EXTENSION ET RAVALEMENT DES FAÇADES  
**DOSSIER DE PERMIS DE CONSTRUIRE**  
**- COMPLÉMENTS -**  
20 ALLÉE DES ACACIAS - SAINT GRATIEN

FAMILLE DOS SANTOS - OCTOBRE 2019

Numéro de dossier : PC0955551980012

**Réponses à la demande de pièces manquantes :**

## **PCMI 2. PLAN DE MASSE**

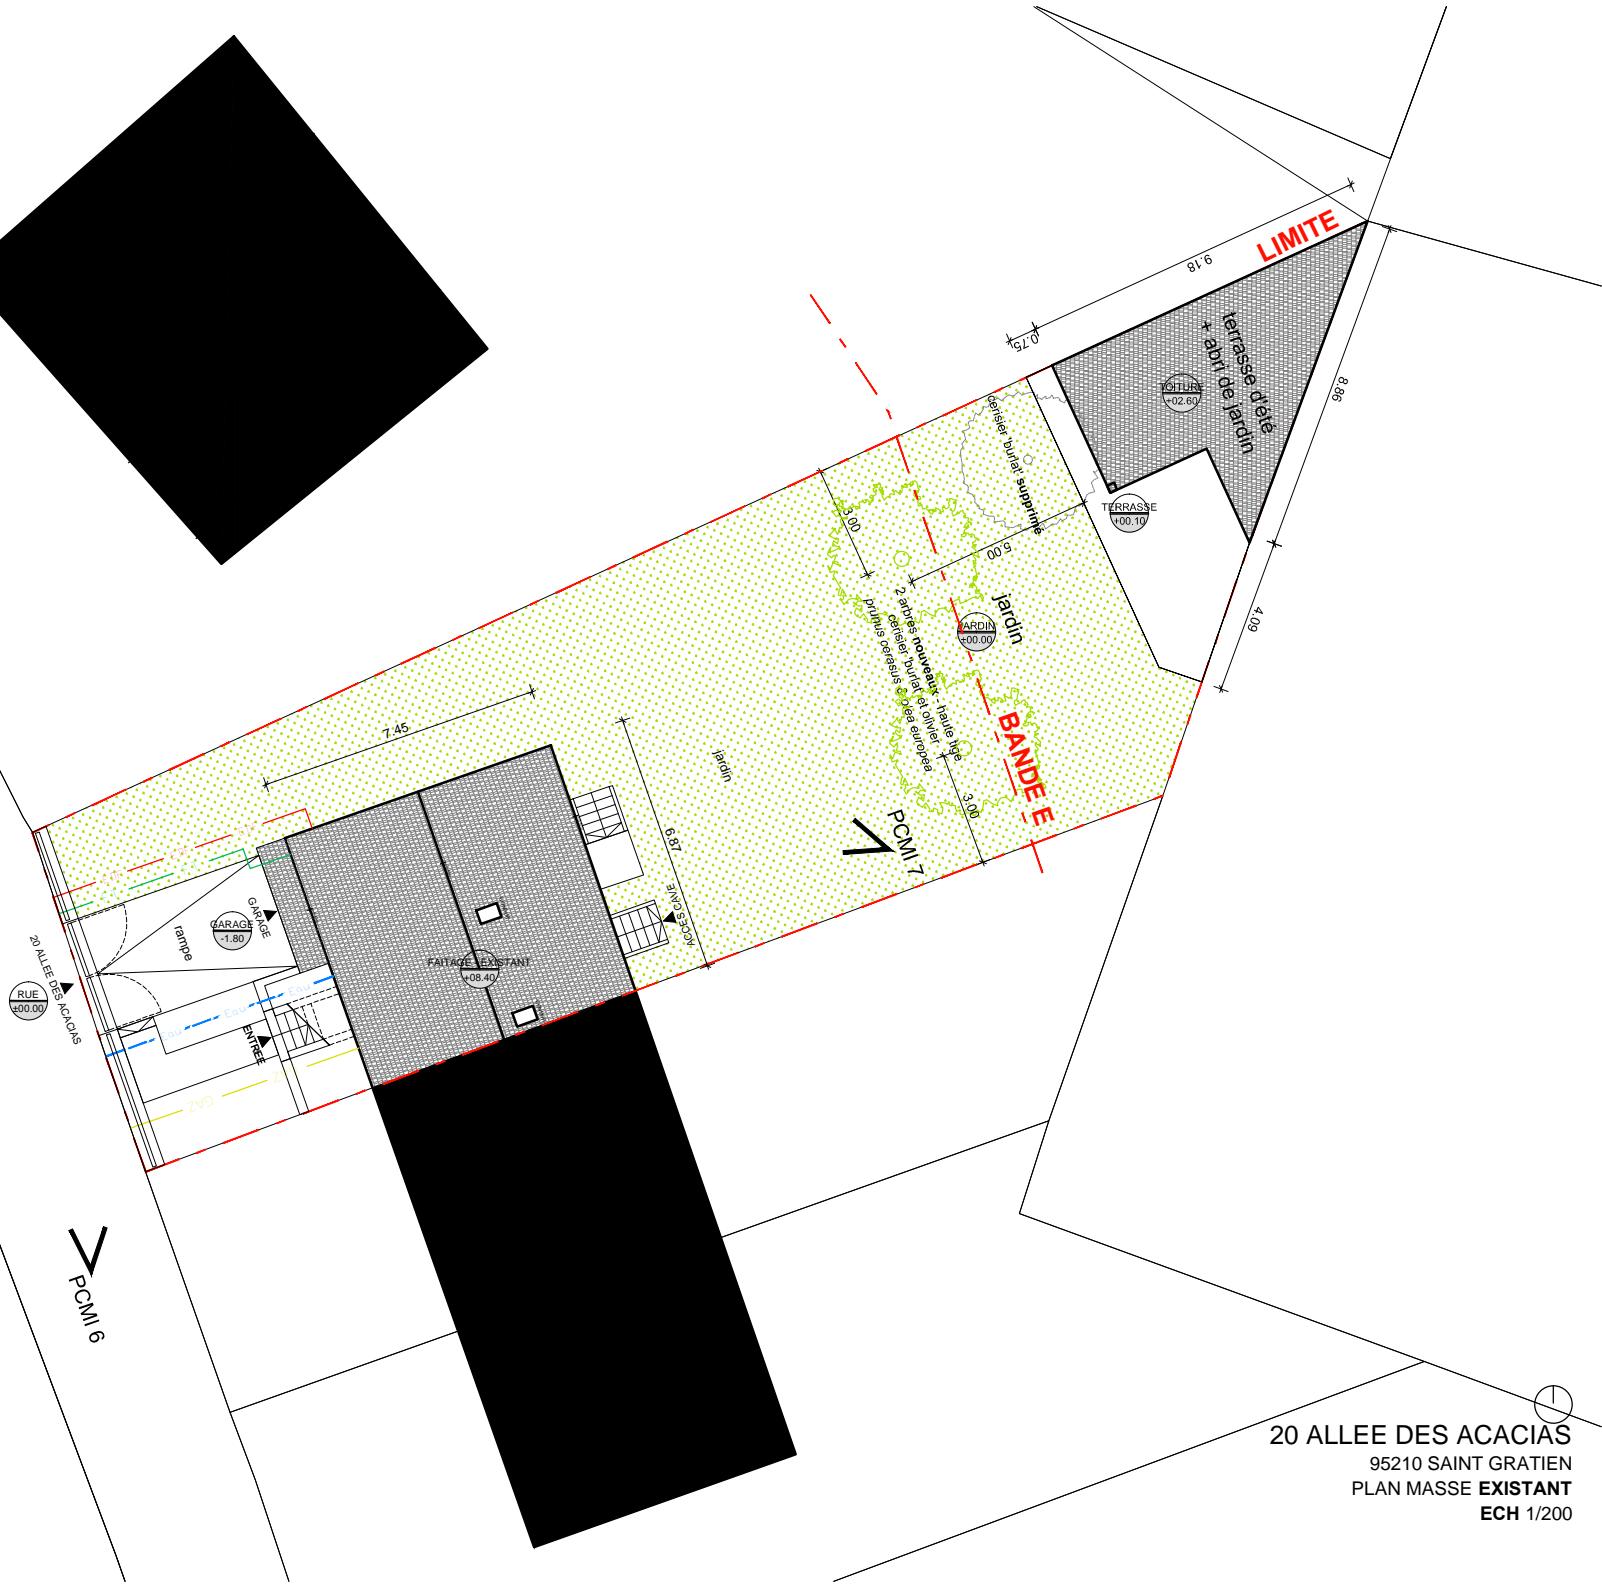
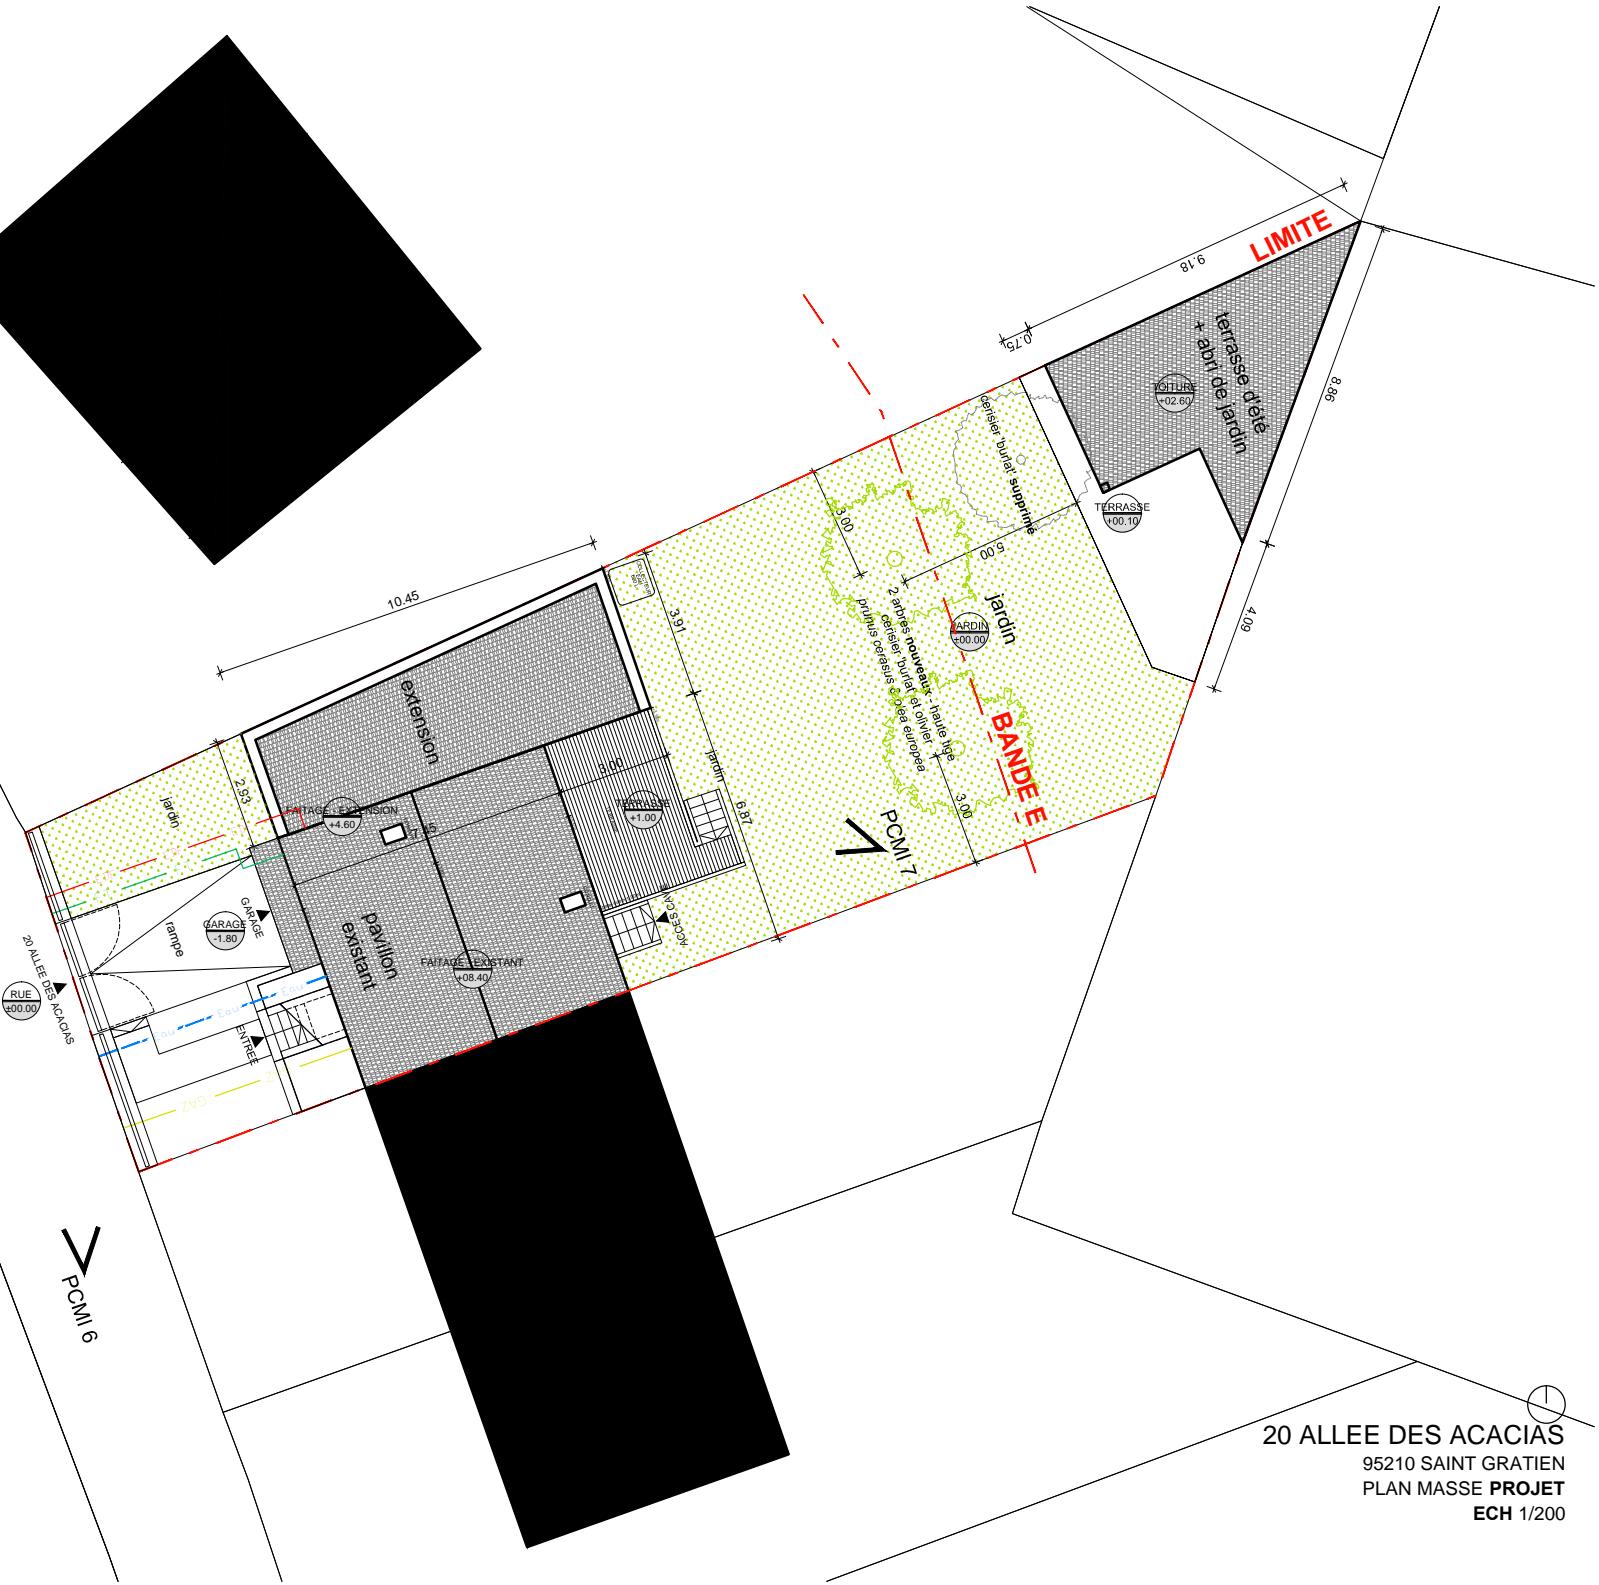
➤ **Le plan de coupe PCMI 3 est informé de la cote demandée.**
- 3) PCMI 2 plan de masse : fournir un plan masse à une échelle exacte et plus précise (1/100<sup>ème</sup> ou 1/200<sup>ème</sup>)

Vous devez indiquer sur le plan les cotes, en 3 dimensions (longueur, largeur et hauteur).

Le plan de masse doit faire apparaître :
  - Toutes les constructions existantes sur le terrain avec leurs dimensions et leur emplacement exact (les plans de masse existant et projeté ne font pas apparaître les travaux accordés le 15/05/2019 relatif à la déclaration préalable n° 095 555 00034)

- **Les travaux relatifs à la DP n° 095 555 00034 sont intégrés au présent dossier.**
  - L'endroit à partir duquel les deux photos jointes (pièces PCMI 7 et PCMI 8) ont été prises, ainsi que l'angle de prise de vue

- **Les deux photos jointes (PCMI 6 et PCMI 7) sont repérées. PCMI 8 concerne une prise de vue aérienne.**
  - Les arbres existants, s'il y en a, en indiquant ceux qui seront maintenus et ceux qui seront supprimés

- Les arbres qui doivent être plantés (essence et taille)
  - **Le plan masse indique la situation paysagère avant / après interventions, également décrite dans la notice PCMI 4.**

- L'emplacement prévu pour le raccordement aux réseaux
  - **Les réseaux et les emplacements prévus pour le raccordement sont intégrés au plan masse.**

- Les espaces plantés, les aménagements des accès (piéton, stationnement)

- Le plan masse indique les espaces plantés ainsi que les aménagements des accès avant / après interventions.
- 4) Préciser le mode de gestion des eaux pluviales (l'infiltration à la parcelle doit être privilégiée)

➤ **Le plan masse présente l'avant / après des interventions prévues à l'échelle 1/500ème, et est complété de l'échelle 1/200ème.**

➤ **Les trois dimensions sont indiquées.**

- Un collecteur d'eaux pluviales d'environ 600 litres est intégré au plan masse pour récupérer les eaux pluviales de la nouvelle toiture. Le mode complet de gestion des eaux pluviales est également décrit dans la notice PCMI 4.
